Rapport de l'Inspection des installations classées

Visite d'inspection du 24/09/2025

CEREAVIE

Références : D-0671-2025
Code AIOT : 0006412487

Etiquette RI BIODEX

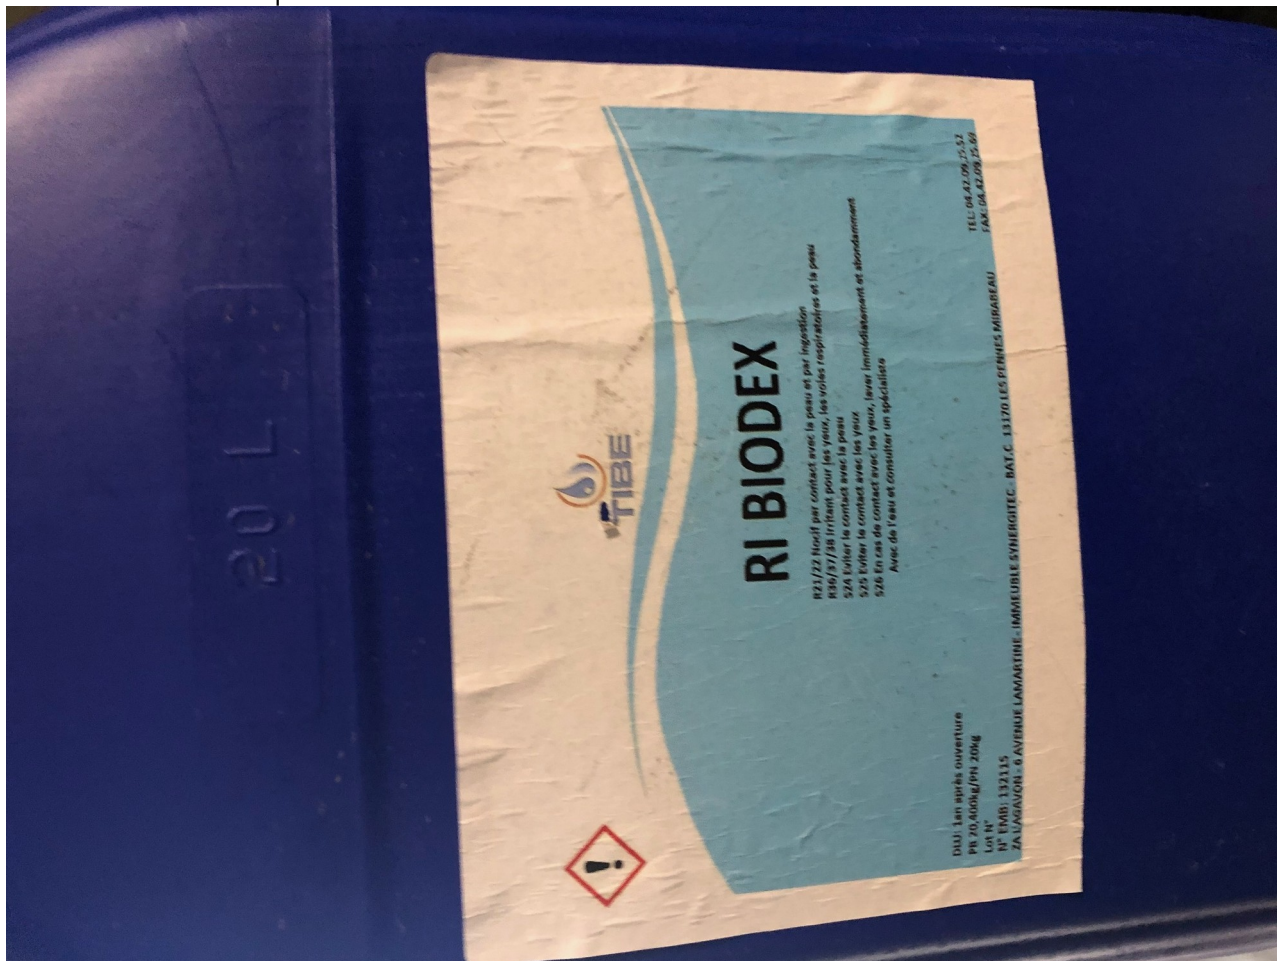
Constats : L'exploitant utilise comme biocide le RI BIODEx en bidons de 20L. Il a maximum 2 à 3 bidons sur son site soit maximum 60L. L'exploitant explique qu'il reçoit les bidons directement tels quels, sans emballage supplémentaire. L'inspection a pu constater la présence d'une rétention adaptée pour les bidons de biocide. La présence des étiquettes sur les bidons a également été vérifiée : les étiquettes sont très "light" et ne comportent pas l'ensemble des mentions requises par l'article 10 de l'AM du 19/05/2004. Cette non-conformité n'est toutefois pas de la responsabilité de l'exploitant mais du fournisseur.
Demande à formuler à l'exploitant à la suite du constat : Cette non-conformité n'incombe pas à l'exploitant.

L'inspection informera le distributeur de la non-conformité et vérifiera si ces mentions figurent sur une notice qui accompagne le produit comme le permettent les dispositions de l'article 10 de l'arrêté ministériel du 19/05/2004.
